Emne: Svar på spørgsmål stillet af Günay Usta (Ø) har den 23.februar 2026 om begrundelsen for lukningen af byggelegepladsen Bredegrund på Amager, 2026-0085183

Besvarelse vedrørende lukning af byggelegepladsen Bredgrund

Orientering om afspærring af byggelegepladserne Bredegrund og Byggeren

BESIGTIGELSESRAPPORT LEGEPLADS

Foto 4

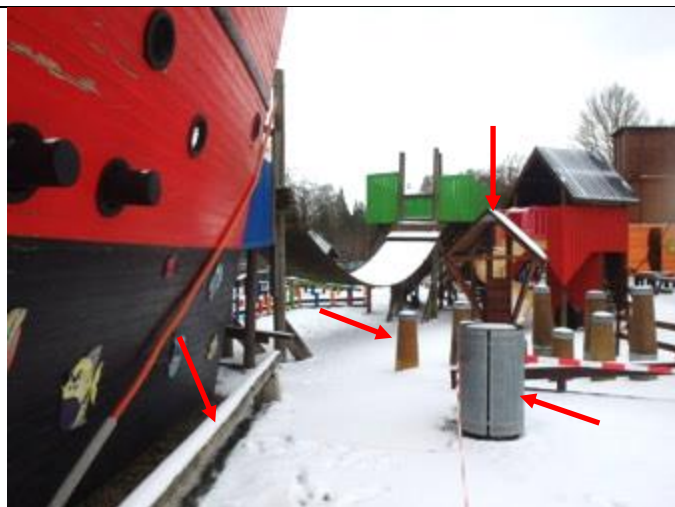
Se her eksempel på foto 4 i rapporten.

Problembeskrivelse:

Ved en fri faldhøjde på 3 m kræves der et stødområde / faldrum med en udstrækning på mindst 2,5 m. Der må ikke være hårde genstande i stødområdet / faldrummet.

Foto 30

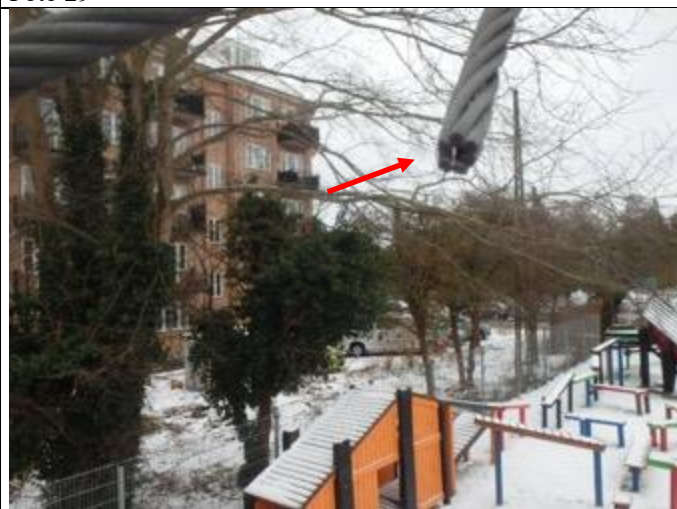
Problembeskrivelse:

Der må ikke være udstikkende wireafslutninger i / på redskabet.

Se også efterfølgende foto med eksempel.

Foto 33

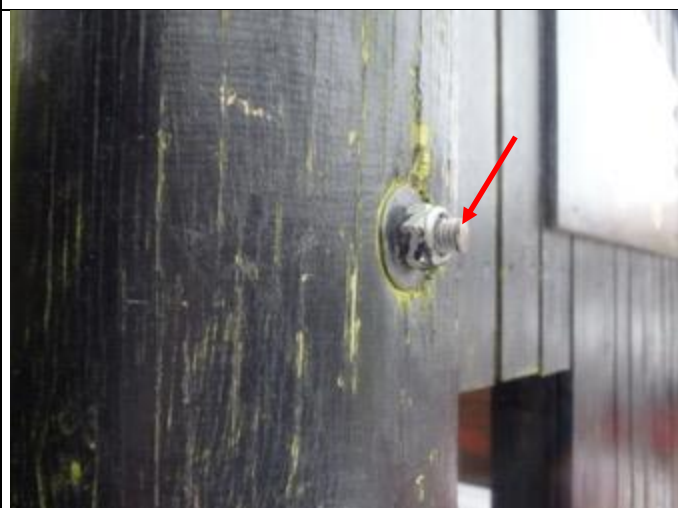
Problembeskrivelse:

Der er gevindstykker, som stikker ud fra redskabet.

Gevind kan skære børnene eller hænge fast i beklædning.

Foto 44

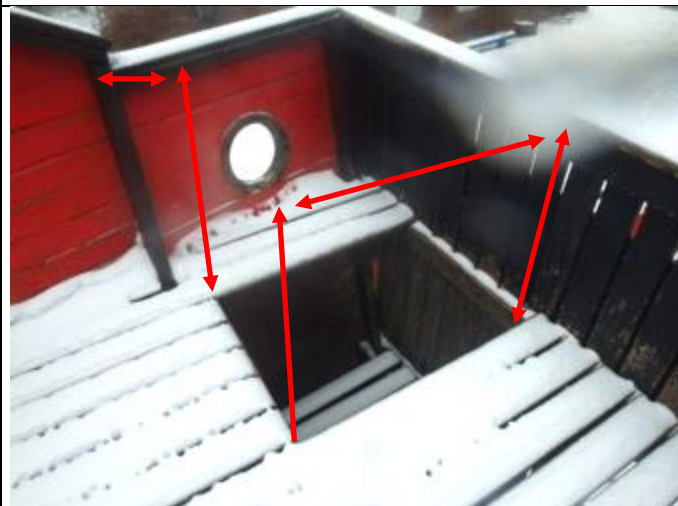
Flere steder på konstruktionerne mangler der sideafskærmninger, se eksempelvis foto 44.

**Problembeskrivelse:**

Sideafskærmningen er konstrueret forkert.

Udformningen af sideafskærmningens overside bør ikke friste børn til at sidde, stå eller balancere på afskærmningen.

Her måles bredden på oversiden til ca. 12 cm.

Foto 45

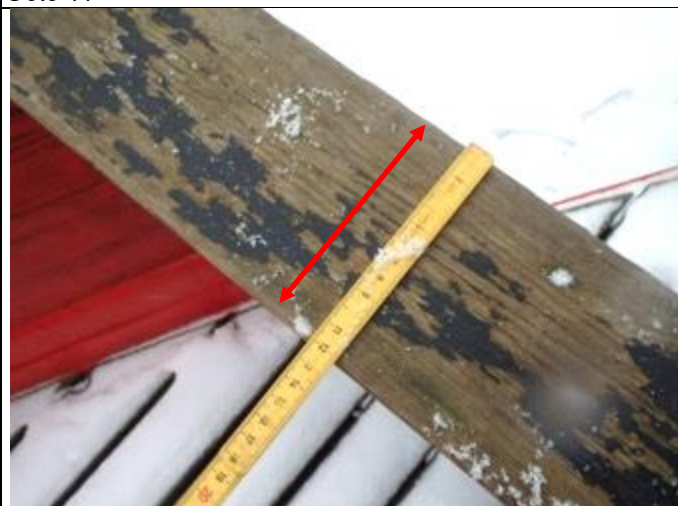
Se eksempler på foto 42 og 45.

Foto 57

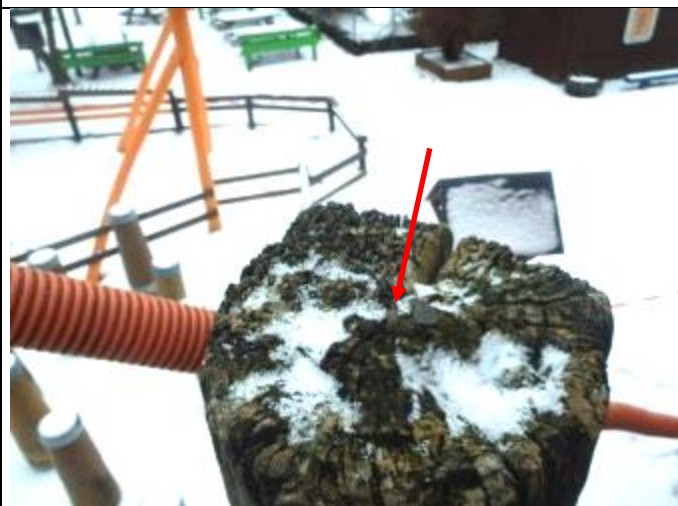
Problembeskrivelse:

Der må ikke være huller på mellem 8 og 25 mm i diameter i legeredskaber mere end 1 m fra faldunderlaget, som kan fange børnenes fingre.

Det viste foto er blot et eksempel.

Foto 103

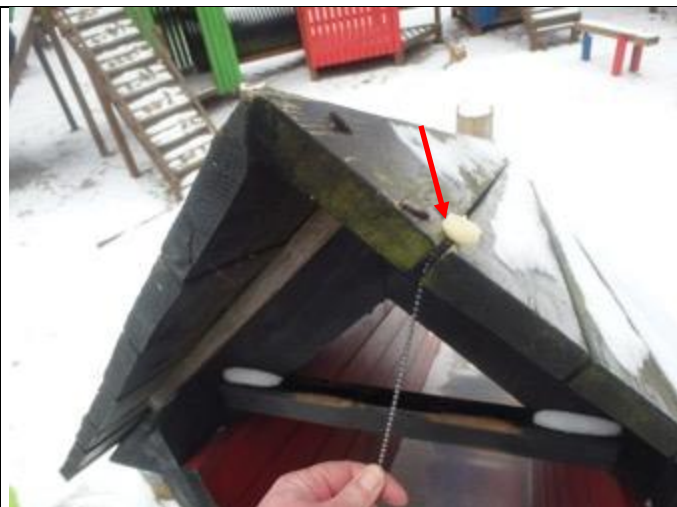
Der er konstateret snorfælder i legeredskabernes tage og i forbindelse med rutsjebaner.

Se eventuelt foto 99 og 103.

Der er risiko for kvælning. Snorfælderne skal elimineres.
